**IMPIANTO EOLICO "MONTE GIOGO DI VILLORE"  
COMUNE DI VICCHIO E COMUNE DI DICOMANO  
PROVINCIA DI FIRENZE - REGIONE TOSCANA  
PROGETTO DEFINITIVO**

**PAG. 10,11,12 Doc. Allegati valutazione preliminare art. 58 L.R. 1010  
Allargo piazzola WTG01-Area inversione marcia-Modifica viabilità di sito  
RELAZIONE TECNICA ILLUSTRATIVA**

RTC8001-00

**ALLARGO PIAZZOLA WTG01 – AREA INVERSIONE DI MARCIA –  
MODIFICA VIABILITA' DI SITO  
RELAZIONE TECNICA ILLUSTRATIVA**

Figura 4: Allargo della piazzola della WTG01

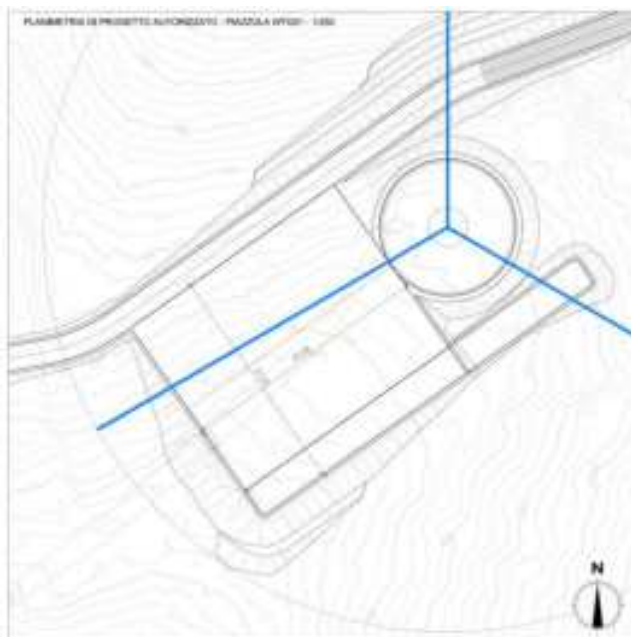
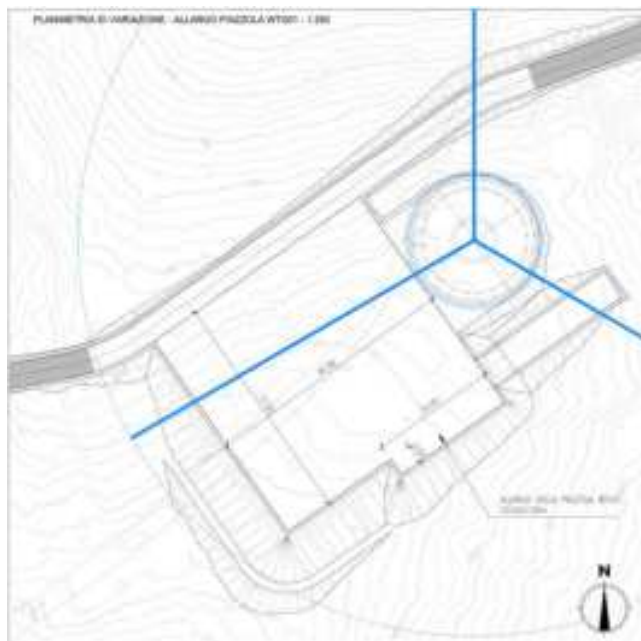
La variazione riguarda l'allargo provvisorio (ossia legato alla sola fase di cantiere) della piazzola di montaggio dell'aerogeneratore WTG01. Il comune interessato è quello di Dicomano (FI).

Nello specifico, in corrispondenza dello spigolo Nord-Est in rilevato della piazzola, sarà realizzato un allargo rettangolare con dimensioni in pianta pari a 20.00m x 3.00m. Esso sarà realizzato in continuità con la geometria della piazzola già autorizzata in PAUR.

L'allargo è necessario per consentire la "VARIAZIONE PAG.11 – AREA DI INVERSIONE DI MARCIA" descritta al capitolo successivo. Questo piccolo allargamento rende infatti possibile usare la piazzola per invertire il senso di marcia dei mezzi come più dettagliatamente di seguito spiegato.

Tale allargo si rende infatti necessario in fase di trasporto delle componenti degli aerogeneratori, assieme alla variazione di cui al paragrafo successivo, per consentire la seguente sequenza di manovre:

- 1) I mezzi eccezionali, in arrivo al sito, procederanno in avanti marcia sino alla piazzola della WTG01 entrando all'interno della piazzola stessa (linea continua);
- 2) Mediante l'allargo provvisorio in oggetto, i mezzi potranno compiere la manovra di svolta e di spostamento dei traini di supporto per poter poi procedere, in retromarcia, per circa 400m sino alla successiva area d'inversione (linea tratteggiata);
- 3) L'area di inversione di marcia sarà infine impiegata per eseguire nuovamente lo spostamento dei traini di supporto e poter quindi procedere in avanti marcia sino al sito (linea continua).

L'allargo della piazzola della WTG01 comporta:

- un aumento delle aree delle trasformazioni boschive di + 240mq
- un aumento dei movimenti terra di +120mc.

Figura 8: Confronto Area d'inversione di marcia e progetto PAUR

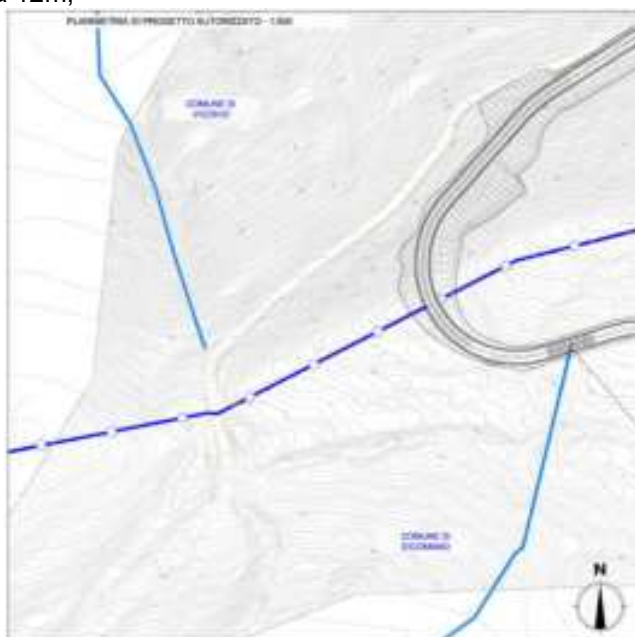
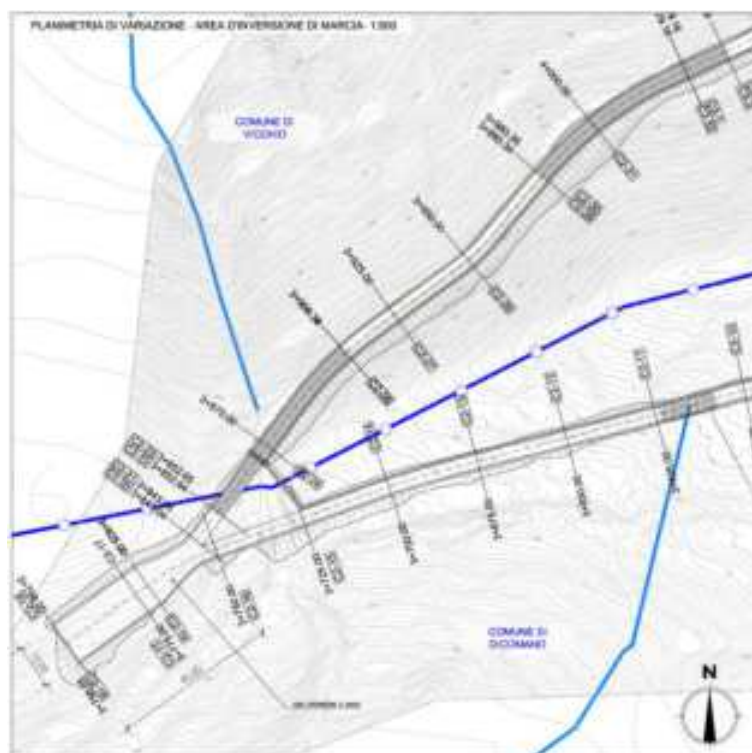
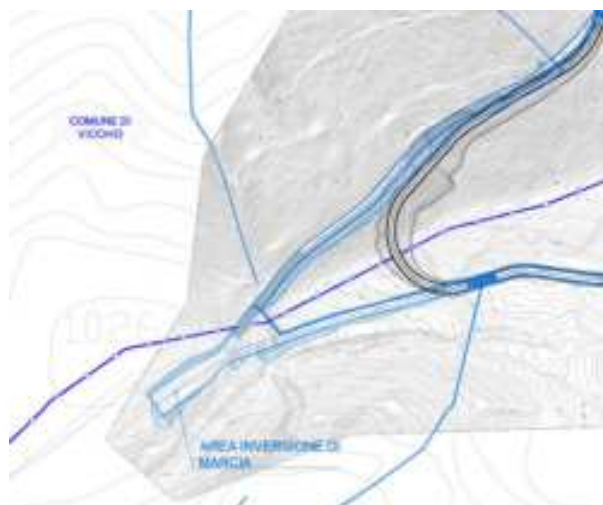
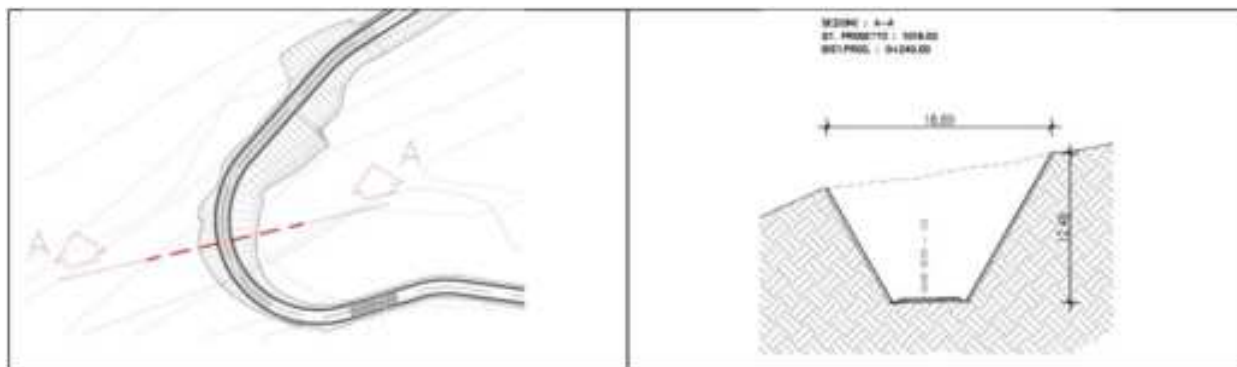
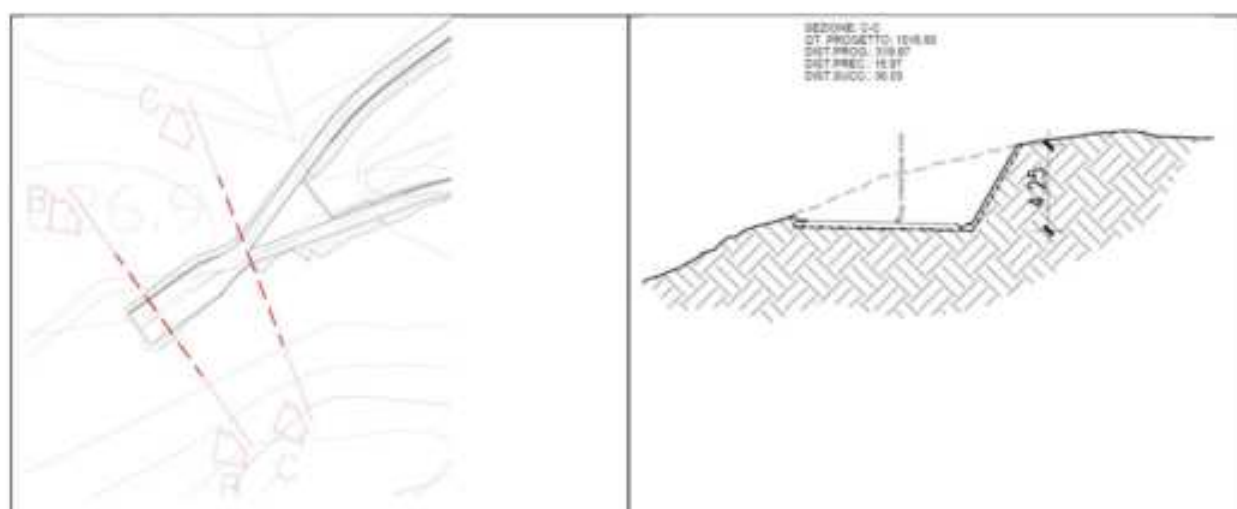
La variazione riguarda la creazione di un'area di inversione di marcia, lungo la viabilità di sito, per i mezzi di trasporto delle componenti degli aerogeneratori. Essa è infatti funzionale alla sequenza di manovre descritte al paragrafo precedente. I comuni interessati sono quelli di Dicomano (FI) e Vicchio (FI).

Nello specifico, l'area di inversione di marcia abbinata all'allargamento della piazzola della WTG01 consente di evitare la profonda trincea in curva prevista in progetto autorizzato PAUR. Essendo infatti posta parallelamente alle curve di livello richiede scavi con fronte d'altezza pari a circa 3-4m contro i circa 12m previsti in PAUR.

La modifica del tracciato si può ritenere contigua all'intervento già previsto dal progetto definitivo trattandosi infatti di un prolungamento della viabilità già prevista con creazione di un'area di manovra.

La creazione dell'area di inversione di marcia comporta:

- un aumento delle aree delle trasformazioni boschive di + 1650mq
- una riduzione dei movimenti terra di -773mc.

Nell'elaborato RTC8001 – "Relazione geologica e caratterizzazione geotecnica e sismica dei terreni con verifiche di stabilità dei pendii" sono riportate le verifiche di stabilità inerenti l'area di inversione di marcia.

Figura 11: Modifica della viabilità di sito

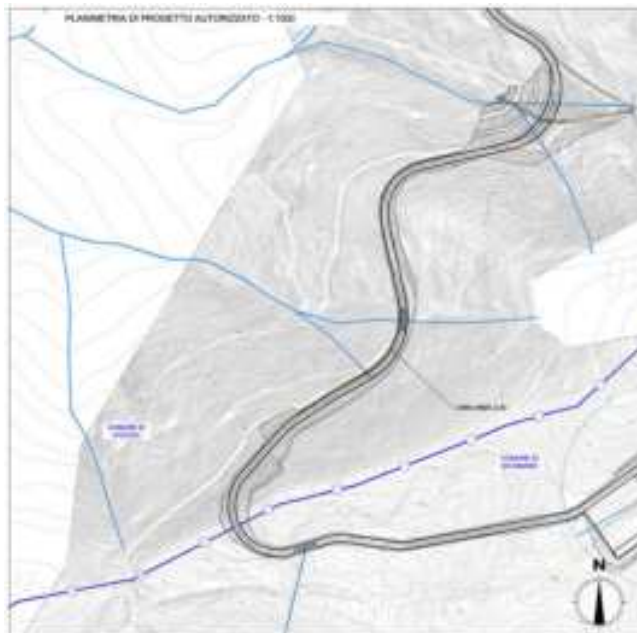
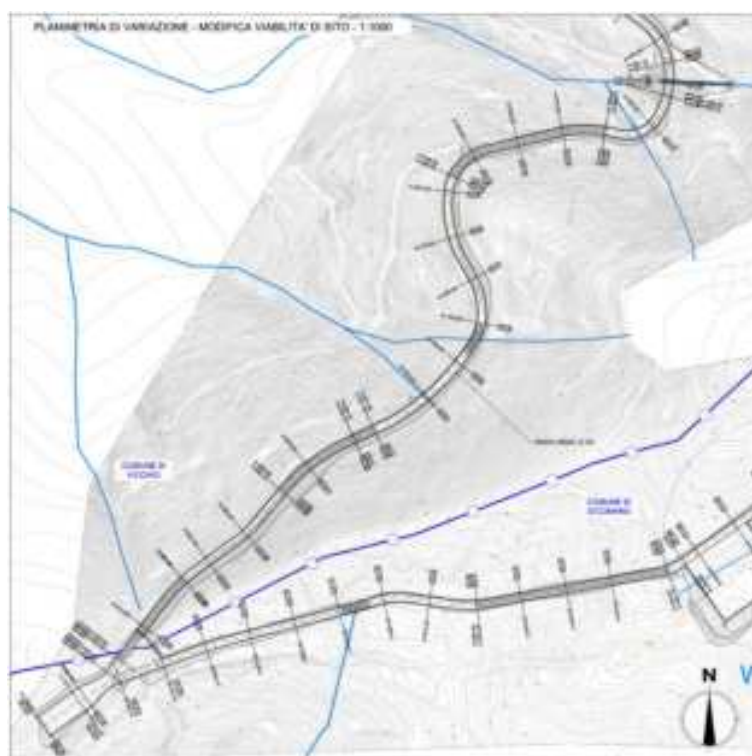
La variazione riguarda la modifica del tratto di viabilità di sito nel tratto compreso tra l'area d'inversione di marcia e l'area di cantiere posta in corrispondenza del fosso di Solstretto per uno sviluppo pari a circa 450m. Tale modifica è conseguita dall'aggiornamento e miglioramento dei rilievi topografici eseguiti durante la progettazione esecutiva con il ricorso a diverse tecnologie (drone LIDAR di ultima generazione) che hanno consentito una maggior definizione del livello di precisione del rilievo e quindi, pur mantenendo la configurazione della sezione stradale a mezza-costa prevista in PAUR, un'ottimizzazione dei movimenti terra. In particolare, si è ottenuto una riduzione del riempimento necessario per la creazione dell'area di cantiere 2 posta in corrispondenza del fosso di Solstretto. Per tale fosso è garantita, come già previsto in PAUR, la continuità idraulica mediante la posa di un nuovo tombino DN 1200. I comuni interessati sono quelli di Dicomano (FI) e Vicchio (FI).

La modifica della viabilità di sito comporta:

- una riduzione delle aree delle trasformazioni boschive di -2080mq
- una riduzione dei movimenti terra di -3300mc.
- Nell'elaborato RTC8001 – “Relazione geologica e caratterizzazione geotecnica e sismica dei terreni con verifiche di stabilità dei pendii” sono riportate le verifiche di stabilità inerenti all'area di inversione di marcia.

Benché le opere di scavo e rinterro risultino di molto diminuite, i lavori di questa variazione, come pure quelli del progetto originario, necessitano della posa di una tubazione di by-pass provvisorio del fosso di Solstretto ai fini di tutela dello stesso.

Nell'elaborato RTC8001 – “Relazione geologica e caratterizzazione geotecnica e sismica dei terreni con verifiche di stabilità dei pendii” sono riportate le verifiche di stabilità inerenti la modifica della viabilità di sito.

Figura 6: Ripristino della piazzola WTG01

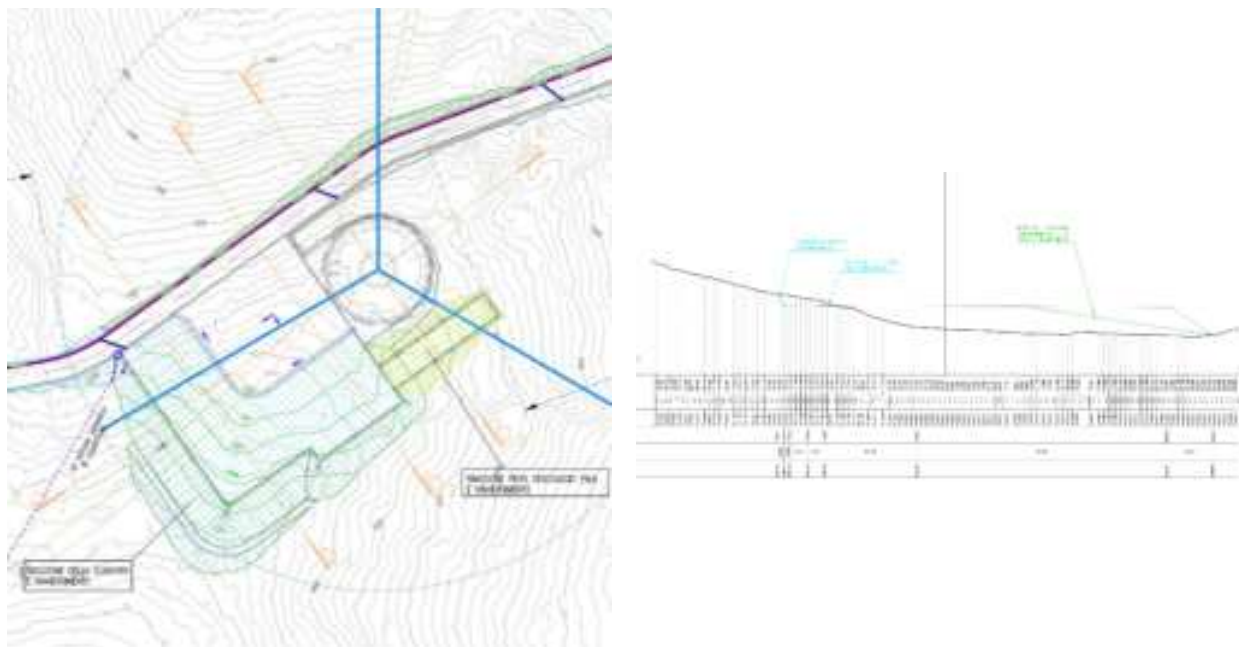
Al termine delle operazioni di installazione degli aerogeneratori l'allargo sarà rimosso durante le lavorazioni di rimodellamento delle scarpate delle piazzole.
